改善箇所説明図

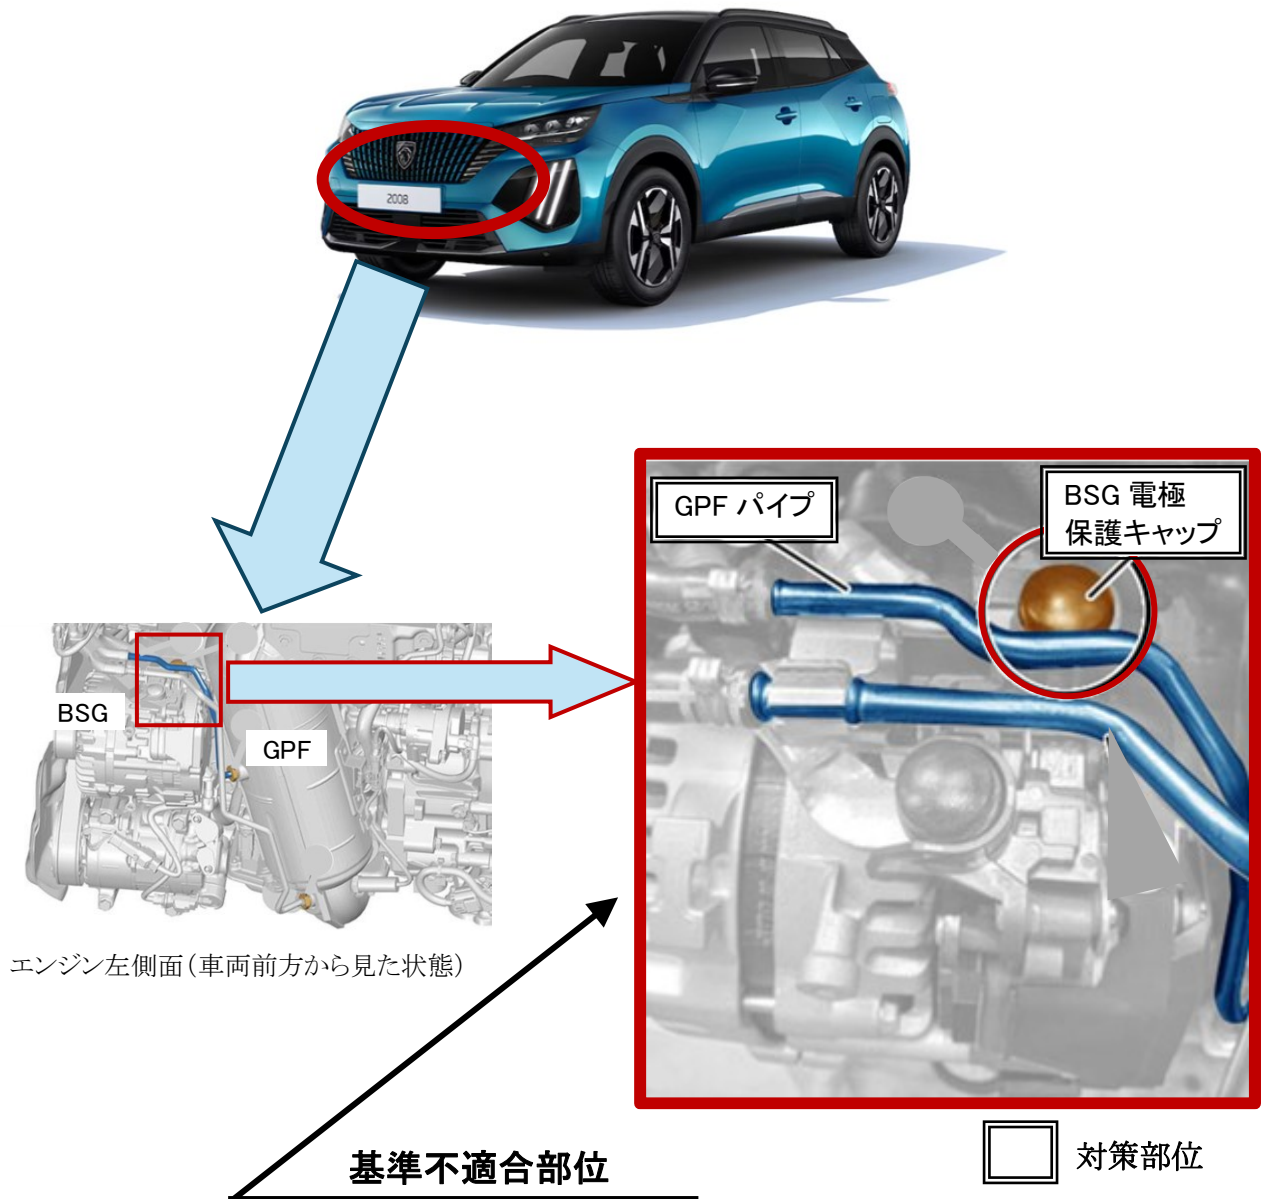
- ①ベルト駆動スタータージェネレーター（BSG）の電極保護キャップにおいて、材質検討が不十分なため、絶縁性が不足している。
- ②ガソリン微粒子フィルター（GPF）パイプにおいて、配索指示が不適切なため、BSGの電極保護キャップとの隙間が不足しているものがある。
- そのため、当該保護キャップからGPFパイプに漏電が発生してBSGの電極保護キャップとGPFパイプが発熱して損傷し、そのまま使用を続けると、最悪の場合、火災に至るおそれがある。

- ①全車両、BSGの電極保護キャップを対策品に交換する。
- ②全車両、BSGの電極保護キャップとGPFパイプとの隙間を点検し、隙間が不足している場合はGPFパイプの配索を修正する。なお、GPFパイプが損傷している場合はGPFパイプを新品に交換する。
